教育部
109 年度 永續校園推廣計畫
永續校園局部改造-整合案

申請學校名稱：縣立泰安國小

**教育部「109 年度永續循環校園示範校計畫」
第一階段第一次圖說審查意見回覆說明對照表**

109 永續循環校園示範案-泰安國小回覆

泰安國小通風路徑模擬 2F_冬季東北風

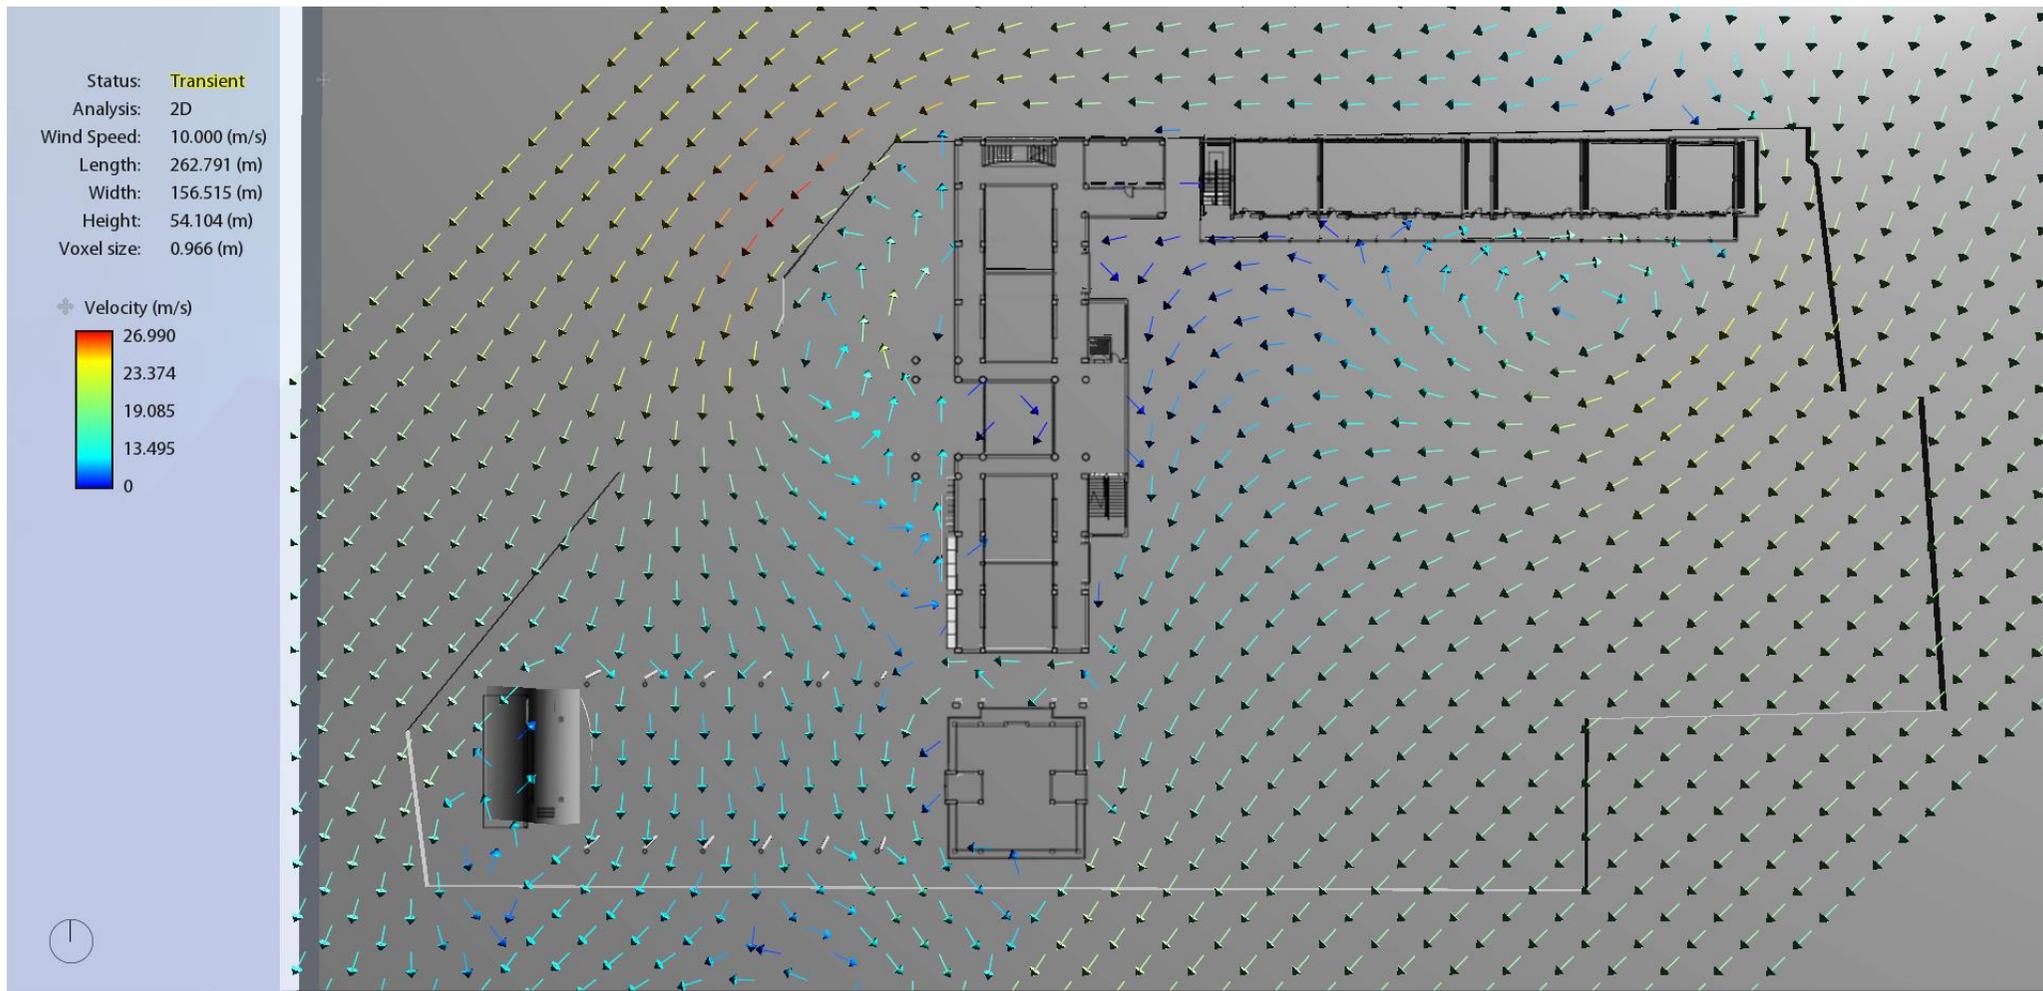
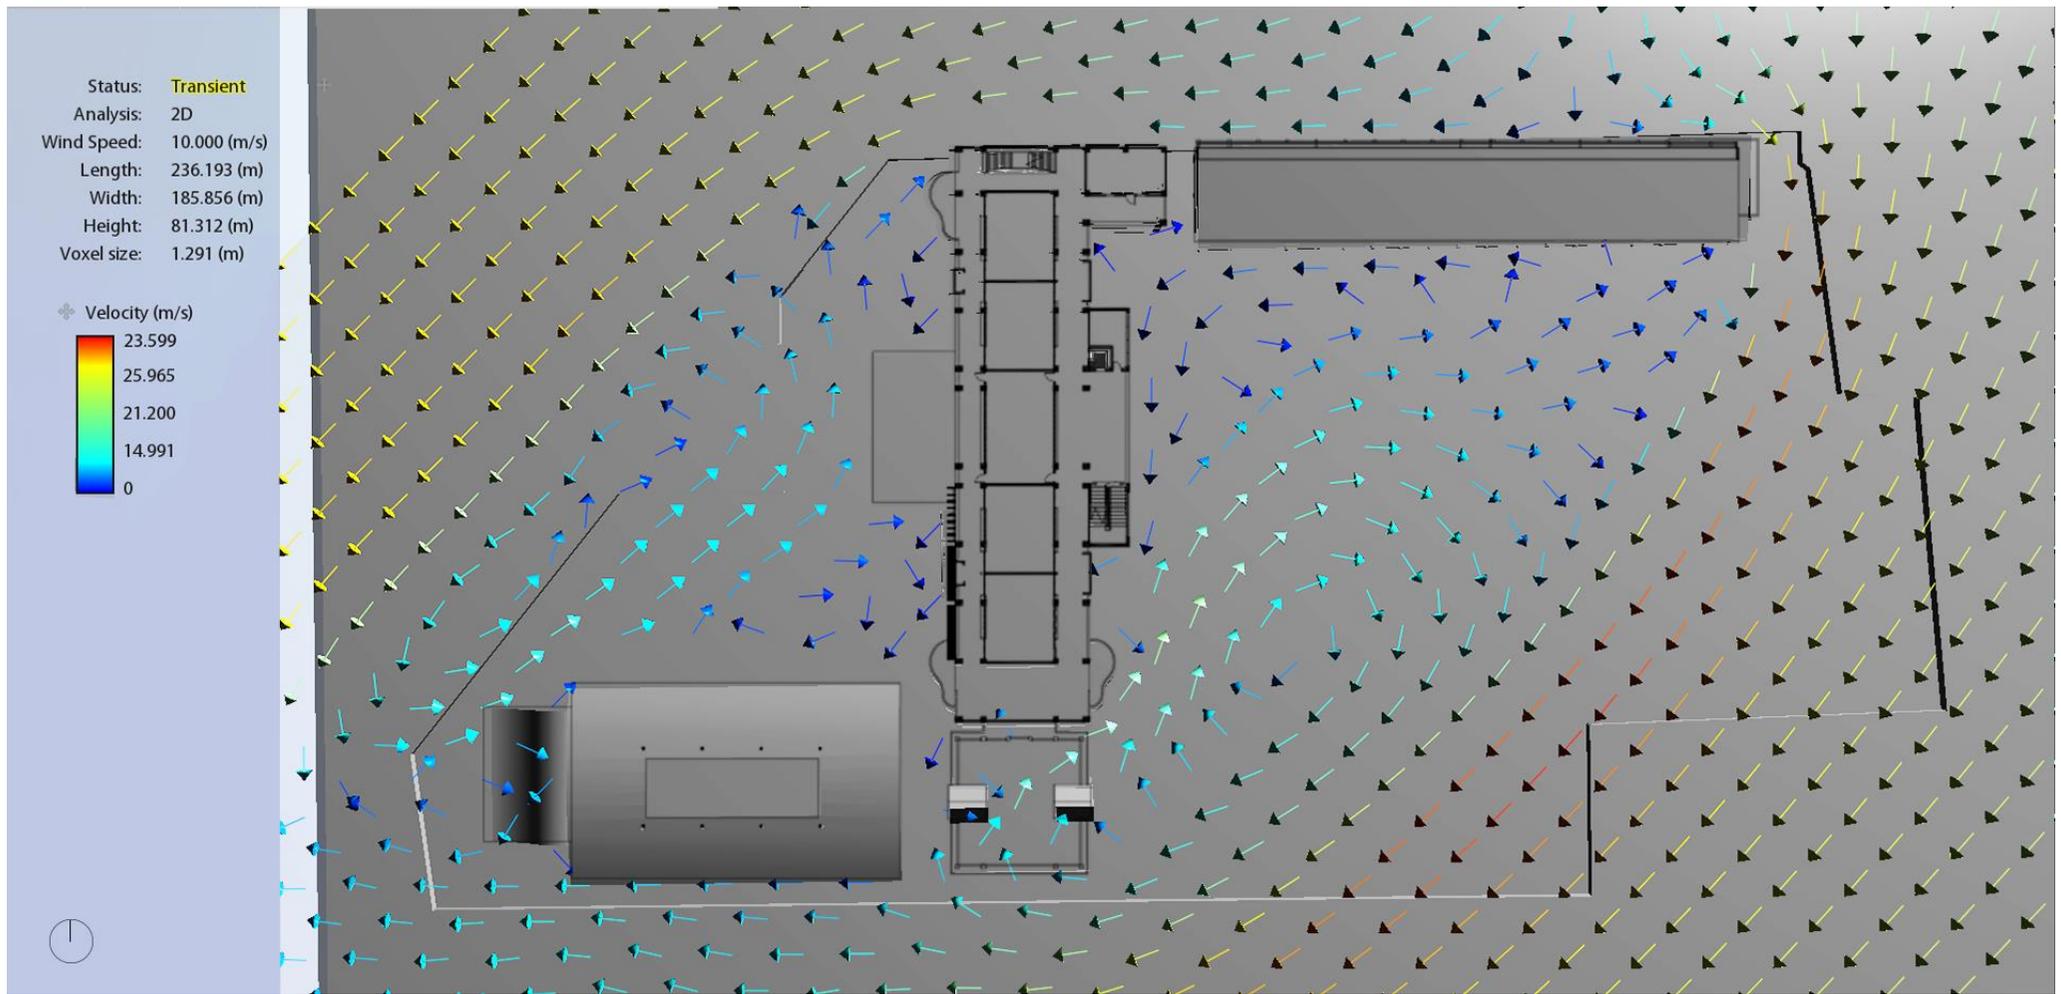
5. 校園通風與教學空間通風為重要的節能、健康、散熱問題，申請書缺少「導風」概念具體規劃及「節能」相關活動或教學課程結合，僅以 CFD 模擬呈現。	目前教學空間因改善了四樓禮堂的封閉氣窗為活動百葉，對於通風部分學生有相當的感受及溫度記錄，而【 導風 】的實作課程，確實是這次示範案的新課題，將持續完成實作及課程結合。
